改善箇所説明図

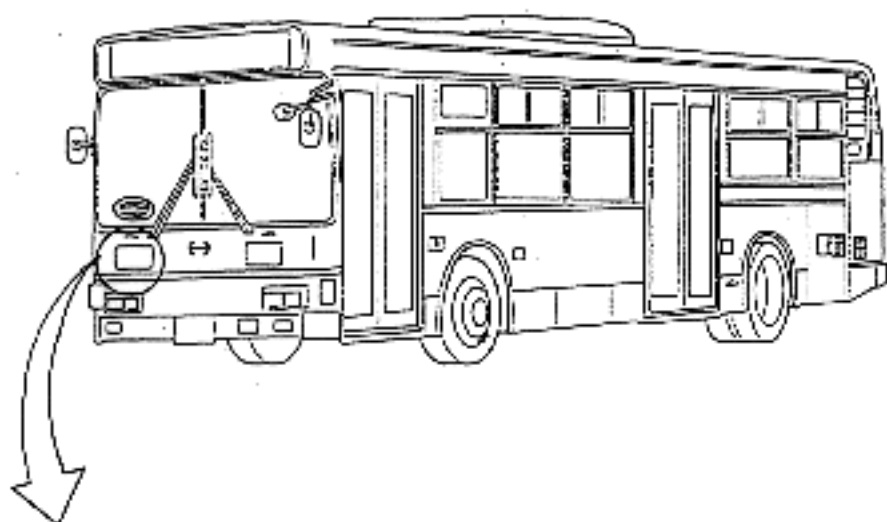
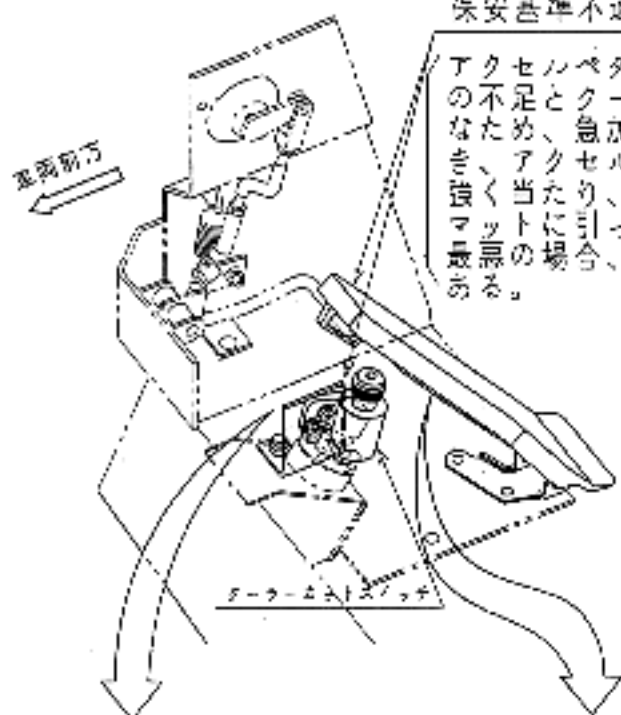
保安基準不適合箇所

とがア
度切だ
強運ん
結不込
結がみ
の置踏
ス位に
ビ付不
る取一
いのを
てチル
しッダ
結スベ
締スト
をセッ
板カッ
裏カッ
のーカ
の等ア
ペダル
アクセル
ペダル
と急セ
足め、
ア不た
のなき
強マ
最ある。

改善の内容：全車、アクセルペダルとクローカットスイッチブラケットを対照品と交換する。
